BZP.271.24.2024

**INFORMACJA
O UDZIELONYCH WYJAŚNIENIACH**

Dotyczy postępowania o udzielenie zamówienia na zadanie: **Modernizacja oświetlenia drogowego na terenie Gminy Siechnice z zastosowaniem oprawa LED z podziałem na zadania**

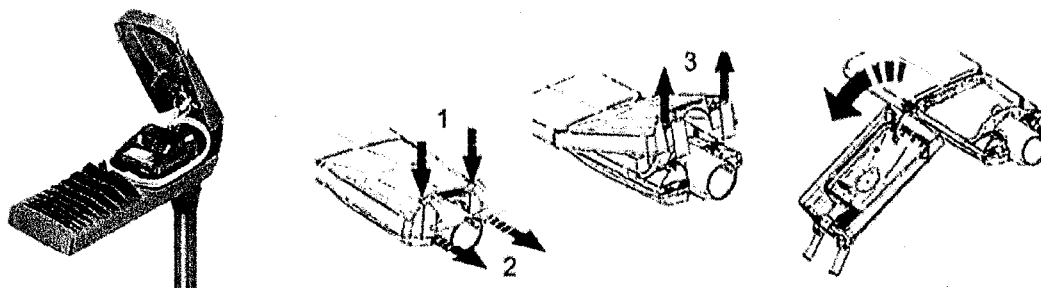
- b) System serwisowy:
Oprawa musi składać się z dwóch części: - podstawy wraz z uchwytem do słupa/wysięgnika do którego wprowadza się przewody zasilające – korpusu oprawy wraz z zasilaczem i układem optycznym. Przy demontażu korpusu nie dopuszcza się odłączenia przewodu zasilającego 230V od kostki zasilającej.

Tym samym Zamawiający wymaga zastosowania oprawy o poniższej budowie:

Prosimy o wyjaśnienie czym kieruje się Zamawiający wymagając w ten sposób wyspecyfikowanej budowy oprawy, ograniczający jedynie liczbę producentów opraw spełniający ten nieistotny parametr konstrukcyjny. Konstrukcja tego typu nie jest często spotykana w szczególności ze względu na wyższą wagę i związaną z tym większą trudność w montażu na słupie lub wysięgniku.

Wymaganie oprawy o tak specyficznej budowie w opinii odwołującego nie ma uzasadnienia lepszego i szybszego serwisu. W praktyce nie stosuje się serwisowania opraw „na słupie”. Wykwalifikowany monter demontuje uszkodzoną oprawę i naprawia ją w warunkach warsztatowych. Należy również podkreślić, iż w związku z ciągłym zasilaniem obwodów oświetleniowych, kiedy oprawy są pod napięciem 230V całą dobę dostęp do opraw może być wyłącznie z zastosowaniem specjalnych 3 warstwowych rękawic do prac pod napięciem, co uniemożliwia w praktyce serwisowanie oprawy bezpośredni na słupie, gdyż monter nie ma możliwości wykonania precyzyjnych prac przy wymianie elektronicznych podzespołów. Najbardziej popularne i najczęściej stosowane konstrukcje opraw produkowane przez zdecydowaną większość renomowanych producentów charakteryzują się poniższą budową:

Zamawiający kierował się bezpieczeństwem firmy prowadzącej obsługę i konserwację, która przeprowadzając objazd wykonuje jednocześnie prace naprawcze. Kąt +/- 90° miała na celu ułatwić obsłudze konserwacji przez możliwość ustawienia oprawy w pozycję dogodną do prac, zastosowanie rozłącznika powoduje że otwarcie oprawy pozbawia jej napięcia. Opisana sytuacja miała na celu wyeliminowanie rutyny i automatyzmu w czasie wykonywania prac konserwacyjnych. Zapis nie miał na celu zastosowanie wskazanego w pytaniu producenta.

Zamawiający dopuszcza proponowane rozwiązanie (bez rozłącznika) ale z zastrzeżeniem że po każdej wymianie oprawy należy wykonać pomiary elektryczne dla nowego punktu oświetleniowego (pomiar rezystancji izolacji).
